Mémoire en réponse à l'avis de la MRAe

A18.042T

Avril 2022

L'étude d'impact du projet de janvier 2022 a été soumise à la mission régionale d'autorité environnementale (MRAe) d'Ile-de-France, qui a rendu un avis délibéré, référencé N°APPIF-2022-019, en date du 23 mars 2022.

CARNET DE VUES D'INSERTION

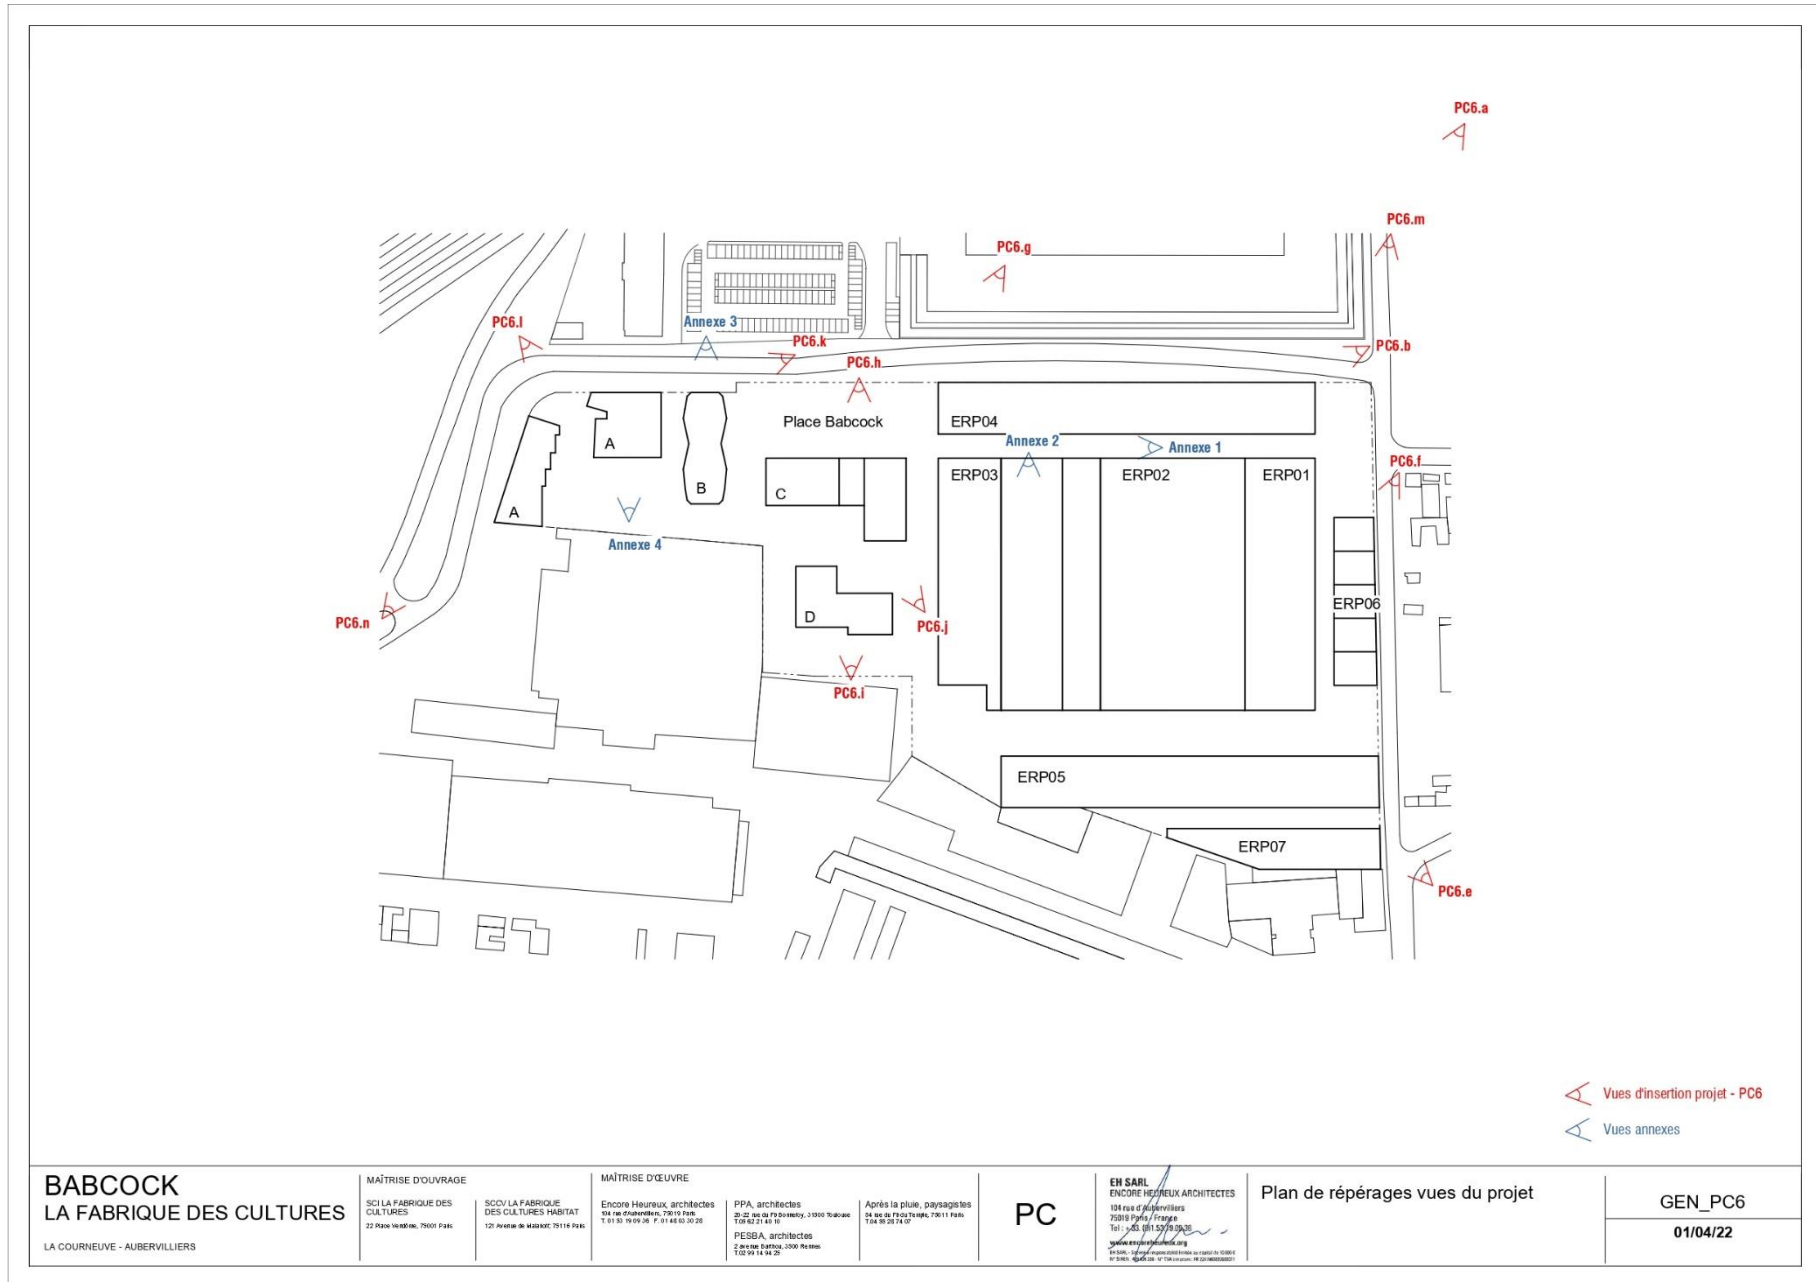
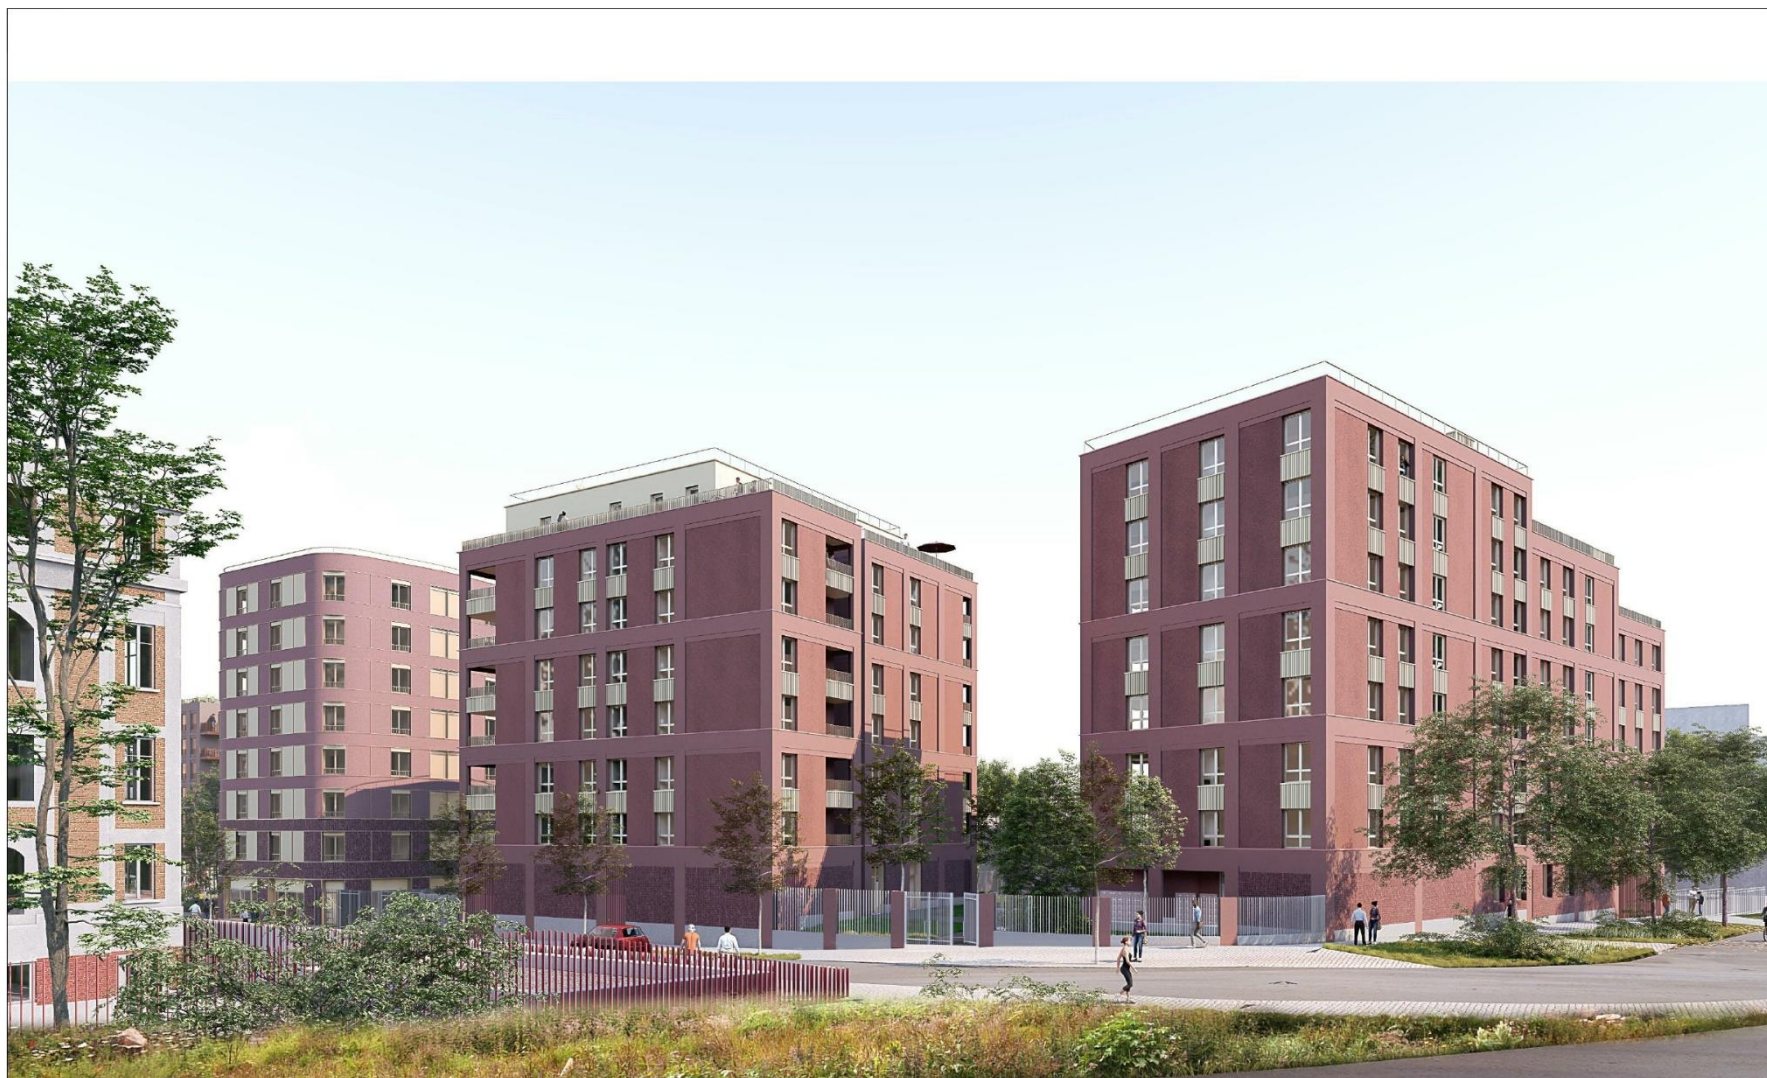
Des illustrations de ces intentions sont présentes dans les pièces du permis de construire qu'il aurait été utile aussi de présenter dans l'étude d'impact. Des visuels illustrant l'insertion du projet dans son environnement auraient par ailleurs été utiles (vues des voies adjacentes, le cas échéant vues de points plus éloignés d'où le site est fortement perçu).

(2) La MRAe recommande de présenter dans l'étude d'impact des visuels illustrant l'insertion du projet dans son environnement.

Des visuels illustrant l'insertion du projet dans son environnement sont présentés dans les pages suivantes. Elles constituent la pièce 6 du Permis de Construire.

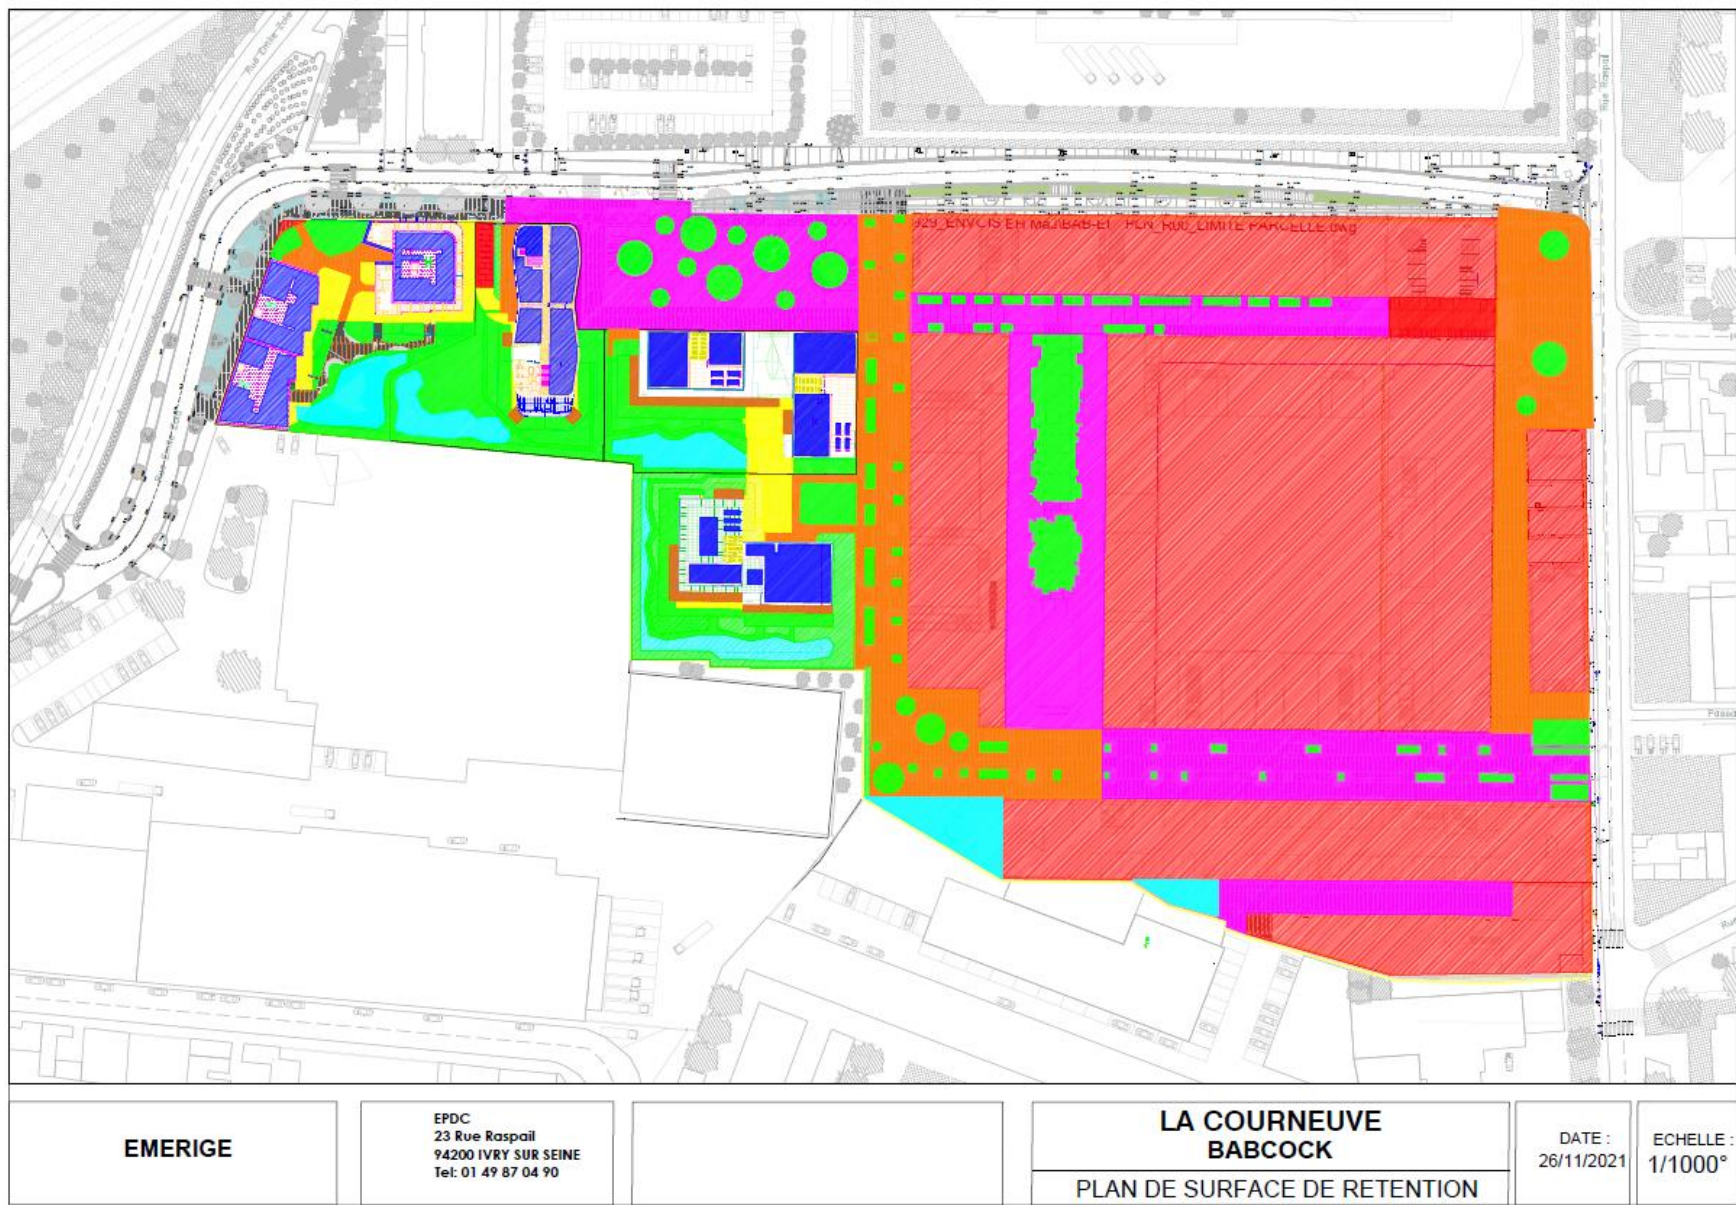
La MRAe constate des incohérences entre les données chiffrées de l'annexe et celles de l'étude d'impact.

(4) La MRAe recommande de mettre en cohérence l'étude d'impact avec l'annexe de calcul relative aux eaux pluviales.

La note de calcul de gestion des eaux pluviales est jointe en Annexe 2.

Le plan des surfaces de rétention des eaux pluviales est présenté sur la figure page suivante.
